2024年11月29日

放射線審議会

放射能拡散に反対する会

放射能で汚染した土壌の利用と環境省による基準を認めないよう要請します

【参考】実証事業での作業員の追加被ばく線量について

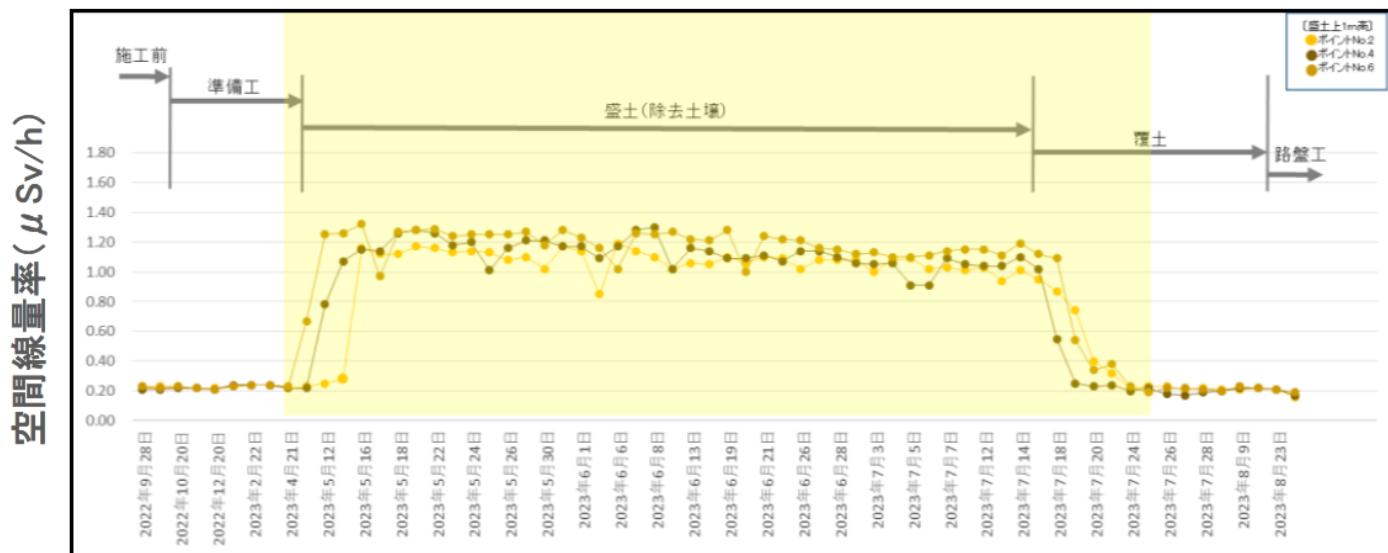
「技術的基準」39 頁に道路盛土実証事業における作業員の被ばく線量が書かれています。盛土期間中の作業員は 1 日に平均 4.08~5.92 マイクロシーベルト被ばくしています。「盛土期間内」の被ばく線量から、「バックグラウンド線量」と称して「盛土期間外」の被ばく線量として、日被ばく線量 3.49~4.72 マイクロシーベルトを差し引き、年間 1 ミリシーベルト以下と称しています。

道路盛土の実証事業は中間貯蔵施設内で行われている 1 件だけで、どちらのデータも同じ実証事業に関するものであることは明白です。にもかかわらず、WG 資料では盛土作業前の空間線量率は毎時 0.2 マイクロシーベルトなのに、諮問に別添の資料では、日被ばく線量は 3.49~4.72 マイクロシーベルトとされています。両方のデータが正しいなら、1 日に 20 時間も働かなければなりません。

また、WG 資料では盛土中の空間線量率は盛土作業前の 6 倍ですが、諮問別添資料ではほとんど差がありません。

環境省は、このように歴然と異なるデータが存在することに頼り、自らに都合の良いデータだけを貴審議会に提出しています。貴審議会が環境省の諮問を慎重に精査され、作業員・住民を放射線被ばくから守る重大な責務をまっとうされるよう要請します。
